Product Change Notice (PCN)

件名: 汎用リニア IC 製品 (SOP パッケージ製品) の後工程拠点追加

発行日: 6/30/2023

SOP-14 :

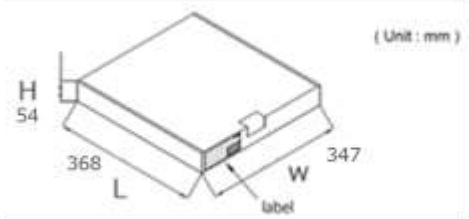
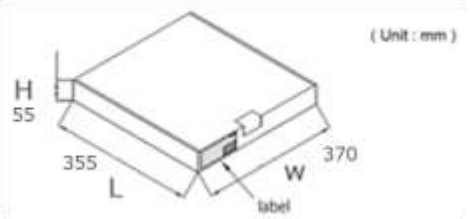
外形図は一部寸法の違いがありますが、推奨フットパターンは変更ありません。

現行品		(UNIT:mm)		UTL 品		(UNIT:mm)	
		ITEM	MILLIMETERS			ITEM	DIMENSIONS
		A	10.2±0.26			A	10.2±0.2
		B	1.42 MAX			B	1.42MAX
		C	1.27 (T.P)			C	1.27(T.P)
		D	0.42 +0.08 -0.07			D	0.40±0.05
		E	0.1±0.1			E	0.1±0.1
		F	1.59 +0.21 -0.2			F	1.59±0.20
		G	1.49			G	1.49
		H	6.5±0.2			H	6.5±0.2
		I	4.4±0.1			I	4.4±0.1
		J	1.1±0.16			J	1.05±0.15
		K	0.17 +0.08 -0.07			K	0.2±0.07
		L	0.6±0.2			L	0.6±0.20
		M	0.1			M	0.1MAX
		N	0.10			N	0.1MAX
		P	3° +7° -3°			P	4°±4°

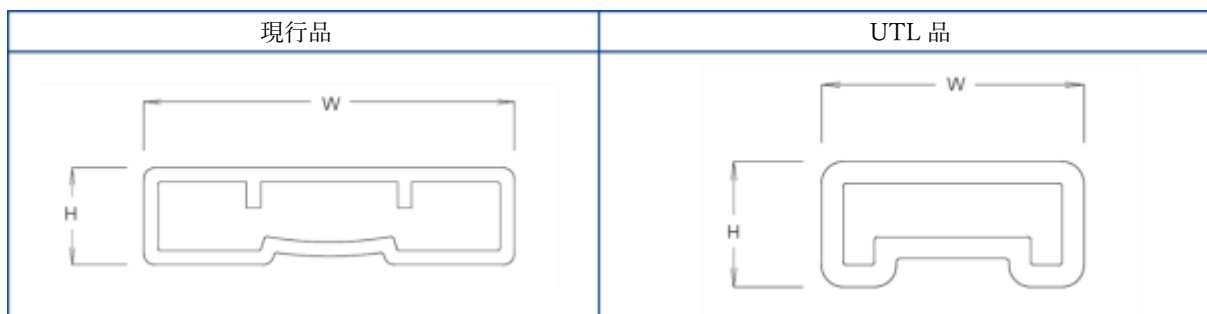
テープ品梱包箱のサイズは寸法が下記の通り異なります。

現行品 (L×W×H)	UTL品 (L×W×H)
368×347×54 (mm)	355×370×55 (mm)

量産実績がある標準仕様を採用します。

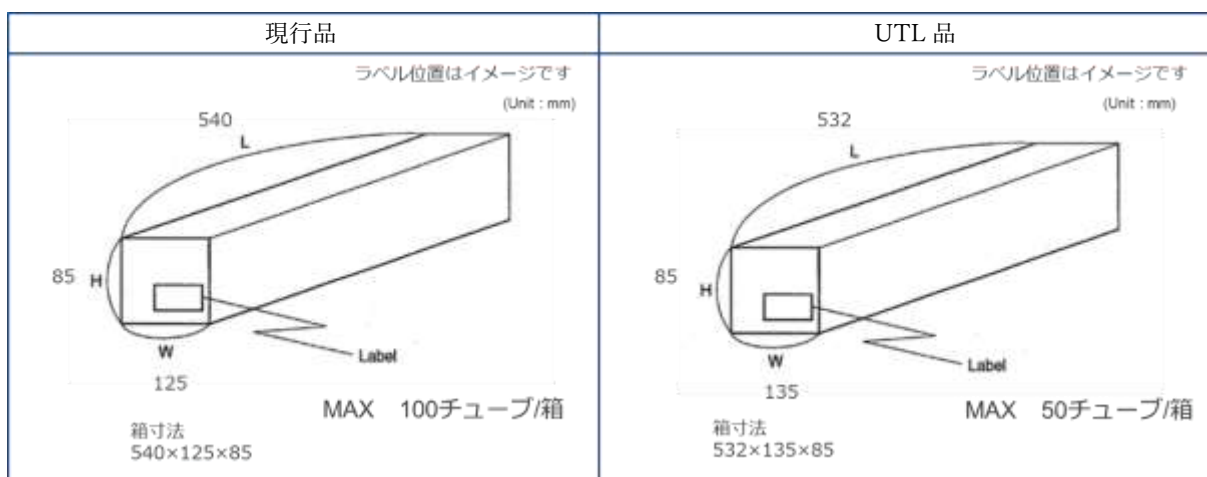
現行品	UTL品
ラベル位置はイメージです  <p>箱寸法 368×347×54 MAX 2リール/箱</p>	ラベル位置はイメージです  <p>箱寸法 355×370×55 MAX 2リール/箱</p>
